KTE SÄ Keskustarkastuslomake NK ja IKK 2/4

Tarkastaja	Simo Schuvalow	Kiinteistö	Valmet Flow Control Oy Venttiilitehdas
Osallistujat		Rakennus	Valmet Flow Control Oy Venttiilitehdas
Lomakepohja	KTE SÄ Keskustarkastuslomake	Osoite	Vanha Porvoontie 229

Kohta 1.5 Sähköpiirustukset ja keskusmerkinnät

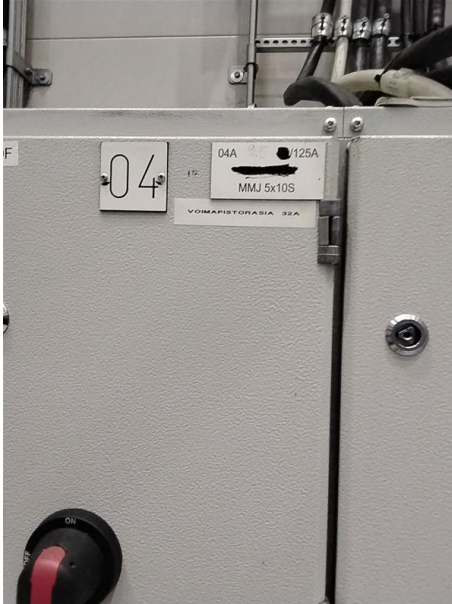
Kuvaus *Pääkaavio ja sulakelähtömerkinnät päivitettävä vastaamaan nykytilannetta, esim. 13F, 21F kaapeli purettu. 17F sulakkeet poistettu, kaapeli kytkettynä, mikä tilanne?, selvitys. 42F on otettu käyttöön, päivittämättä pääkaavioon. 36F4 VVS on ohitettu, päivittämättä pääkaavioon, selvitys. Kilpitilaus.*

Kohta 1.6 Kosketussuojaus, komponentit ja kojeet

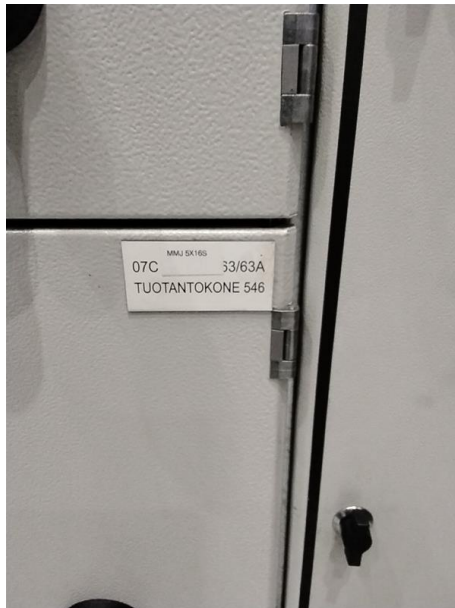
Kuvaus 07A ja 05D lähdöt lukittu riippulukolla 11 ja 12/2023 Off asentoon, kyltit puuttuu, mikä tilanne kentän päässä?
Selvitys.

Kohta 1.5 Sähköpiirustukset ja keskusmerkinnät

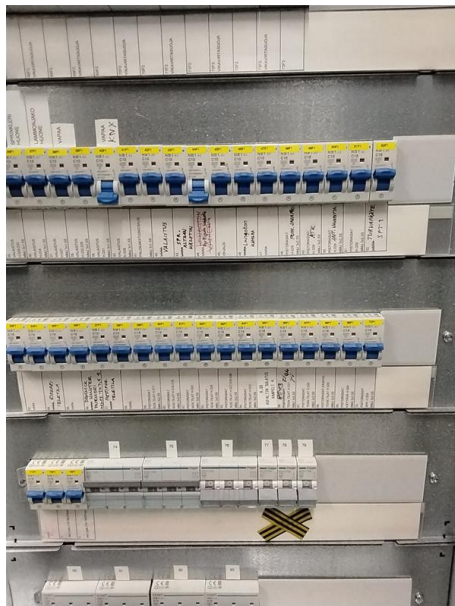
Kuvaus Johdonsuojien sulakemerkintöjen päivitys, automaattisulakkeissa käsin merkintöjä, merkintöjen korjaus koneella tehdyiksi. Kytkeinvarokelähtöjen päivitys, kaiverruskilpien tilaus 9 kilpeä.

Kohta 1.3 Johtotiet, irtokaapelit, kaapeleiden kiinnitykset

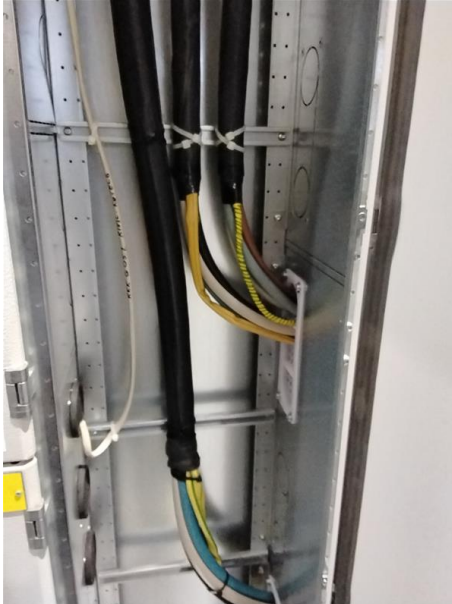
Kuvaus *Kaapelikuilussa nousukaapeleissa työaikaisia nippusidekiinnityksiä, lisättävä kaarikiinnikkeet 4kpl.*

Kohta 1.6 Kosketussuojaus, komponentit ja kojeet

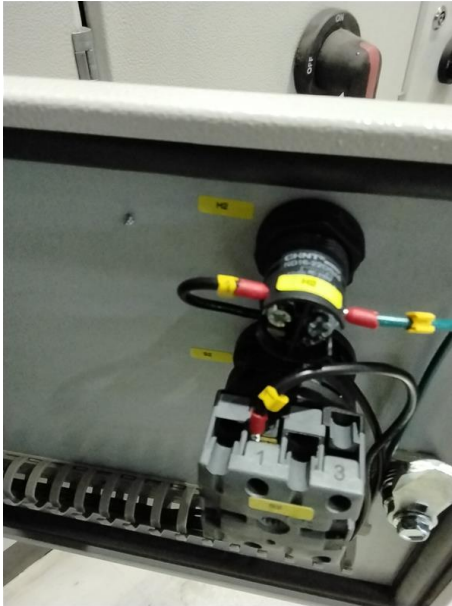
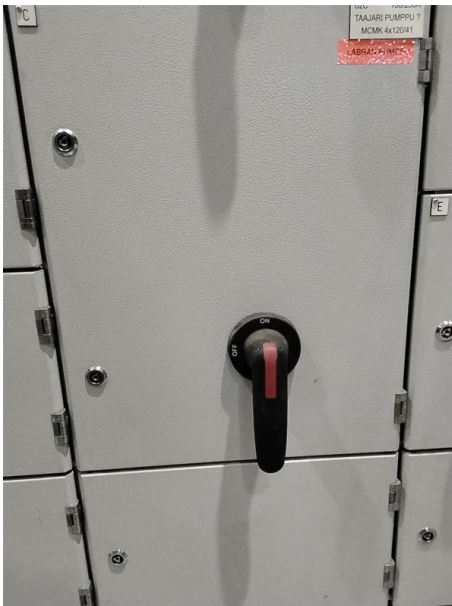
Kuvaus *H2 merkkivalon sisäpuoleinen kosketussuoja puutteellinen, kalusteen liittimiensuojaosa puuttuu, led kontrollimerkkivalo uusittava.*

Kohta 1.5 Sähköpiirustukset ja keskusmerkinnät

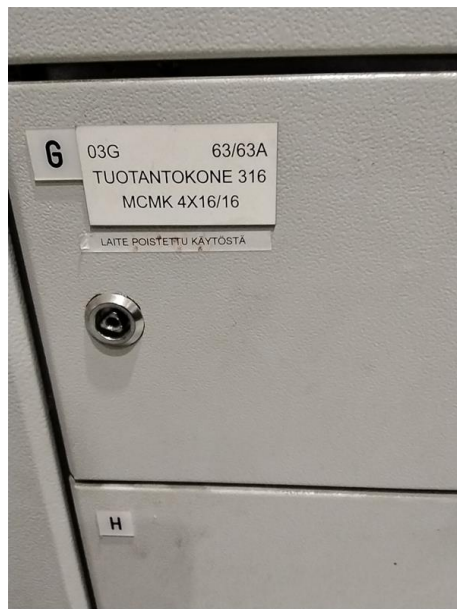
Kuvaus *Pääkaavion ja keskusmerkintöjen päivitys, kilpitilaus. Kaksi pääkaaviota joista kumpikaan ei vastaa nykytilannetta, 8F sulakkeet poistettu, kahva Off asennossa, kaapeli kytkettynä, mikä tilanne kentänpäässä? 9F lähtö käytössä, sulakkeet paikoillaan ja kaapeli kytkettynä, kannessa teippimerkintä "laite poistettu käytöstä" mikä tilanne? Kaapelitaskujen ja merkintöjen lisäys ryhmäjohtoille.*

Kohta 1.5 Sähköpiirustukset ja keskusmerkinnät

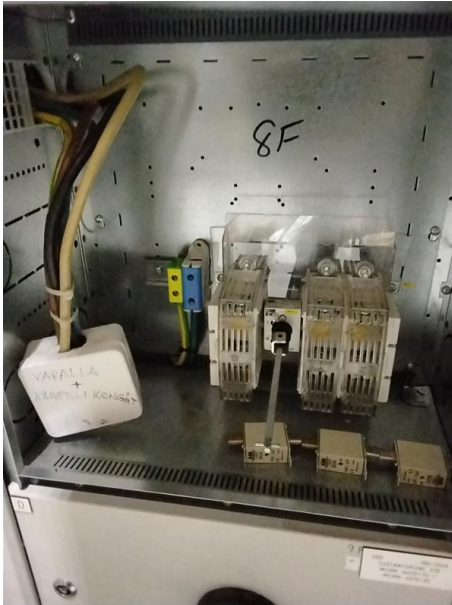
Kuvaus *5F sulakkeet poistettu, kahvassa roikkuva lukko ei lukitse kahvaa, kaapeli kytkettynä, mikä tilanne? 16F sulakkeet poistettu, kaapeli kytkettynä, onko kentänpää turvallistettu? 18F lukittu Off asentoon, sulakkeet paikoillaan, kaapeli kytkettynä, mikä tilanne?*
